CONTRIBUTION À L'ENQUÊTE PUBLIQUE

8 ÉOLIENNES ET UN POSTE DE LIVRAISON SUR LES COMMUNES DE

DÉPOSÉ PAR LA SOCIÉTÉ « EOLIENNES DE LA VIALETTE »

ETUDE CRITIQUE DU DOSSIER

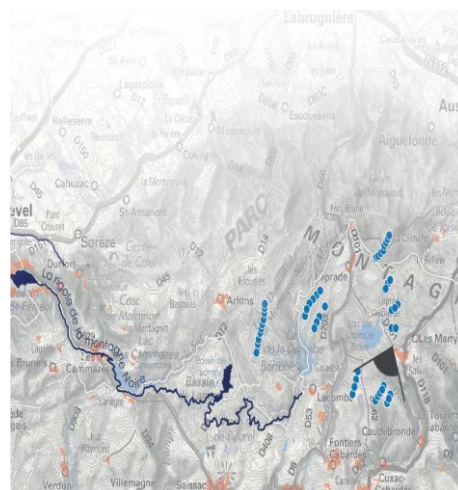
Là encore, le commentaire montre l'anarchie qui a prévalu du fait de laisser aux promoteurs les choix d'implantation : « les implantations disparates des parcs éoliens façonnent un paysage désorganisé lisible à grande échelle notamment depuis le sillon audois et les sites UNESCO qui le qualifient. »

Les parcs éoliens de Cuxac-Cabardès et de Grand Bois fonctionnent visuellement ensemble depuis l'intérieur des hauts plateaux de la montagne Noire mais aussi depuis le sillon audois.

Il est difficile de les différencier (notamment sur la partie centrale de la photo) tant certaines éoliennes sont dans le même alignement.

Cet étalement rend les éoliennes prégnantes dans le paysage qui semble avoir atteint sa limite de capacité d'accueil de projets éoliens.

Emplacement des éoliennes

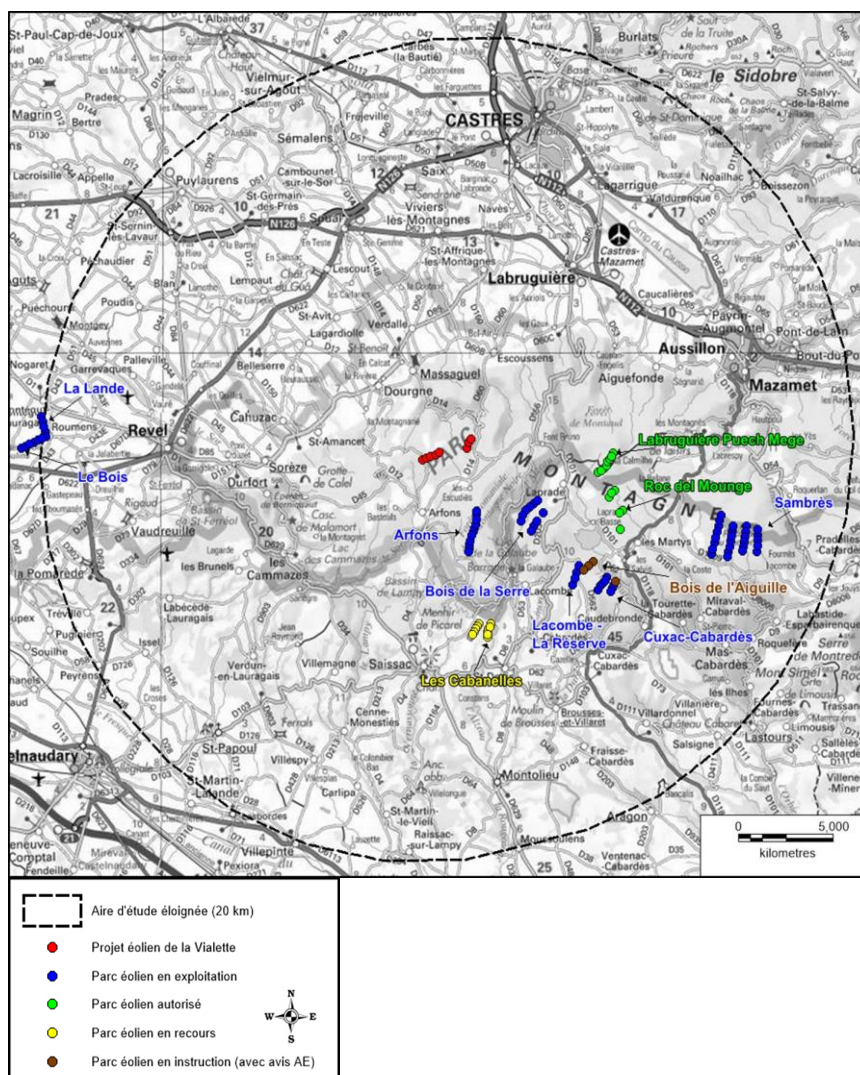
En ce qui concerne les habitations proches (entre 500 mètre et moins d'un kilomètre du projet), la DREAL souligne dans son avis qui se conclut par un impact globalement « modéré » sur le paysage : *Ainsi 5 habitations isolées se trouveraient à moins de 1km d'au moins une éolienne :*

- Depuis En Dardé, au Nord, les façades Sud sont concernées, coté Sud-Ouest, par les éoliennes 1 et 2 à 600 et 800 m de distance. Les façades Est sont concernées par les 3 éoliennes de Massaguel, à environ 1 300 m. Une haie arborée en premier plan crée pour l'instant un écran.
- Depuis la Jasse, au Nord, les éoliennes de Dourgne sont masquées par le relief mais la façade Est, bien dégagée, aurait une vue directe sur les 3 éoliennes de Massaguel entre 900 et 1200m,
- Depuis l'habitation de Fournès, au Nord-Est du projet, la façade Sud est concernée par l'éolienne 8 à moins de 600m ;
- depuis l'habitation de Naumas, au Nord-Est du projet, la façade Sud est concernée par les éoliennes 6,7 et 8 à moins de 1 000m de distance.

Comme nous l'avons dit plus haut, cette proximité des éoliennes avec des habitations est inacceptable que ce soit en termes de nuisances sonores prévisibles.

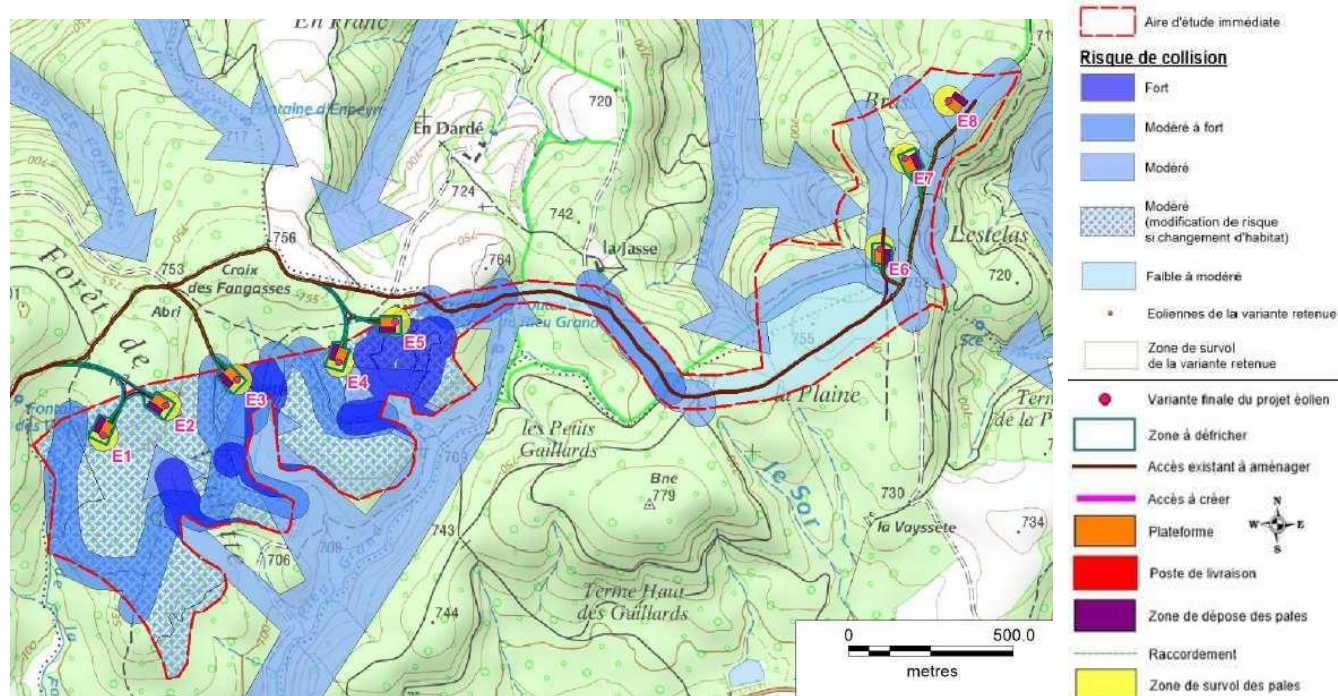
Les critères du projet de norme PR-S 31 114 revendiqué pour la réalisation de l'étude sont ainsi définis : « *La classe homogène est définie par l'opérateur en fonction des facteurs environnementaux ayant une influence sur la variabilité des niveaux sonores (variation de trafic routier, activités humaines, chorus matinal, orientation du vent, saison ...). À l'intérieur d'une classe homogène, la vitesse du vent est la seule variable influente sur les niveaux sonores* ».

Rien de tel n'est effectivement mis en application dans le rapport de mesures produit par la société Orféa.

Ce rapport doit donc être rejeté en l'état.

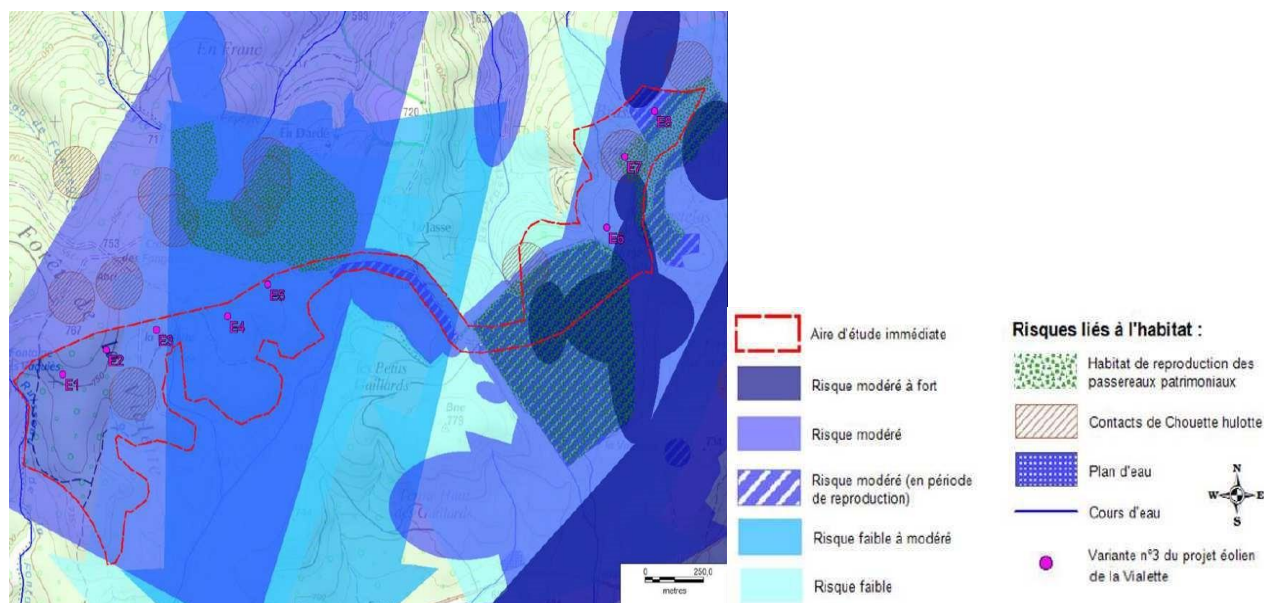
- **De proscrire l'installation des modèles d'éoliennes dont la garde au sol est inférieure à 30 m.** En-dessous de 30 m, il existe un risque accru et mal contrôlable tant sur le nombre d'individus que sur le nombre d'espèces concernées (Hein et al. 2016, Roemer et al. 2017, Heitz et al. 2017).

- **De proscrire l'installation des modèles d'éoliennes dont le diamètre du rotor est supérieur à 90 m.** Le rotor envisagé pour les machines est de 90 à 92 mètres donc supérieur à ces recommandations. Les résultats de Dürr 2019 montrent que pour les éoliennes à diamètre de rotor > 90 m, **le nombre moyen de mortalités chute au-delà de 50 m de garde au sol, mais il reste supérieur au nombre moyen de mortalités pour les plus petits rotors.** Si des éoliennes à diamètre de rotor > 90 m devaient tout de même être installées, **il s'agit donc de proscrire celles dont la garde au sol est inférieure à 50 m.** La garde au sol des machines prévue serait tout au plus de 30 mètres et donc insuffisante au regard de ces recommandations.
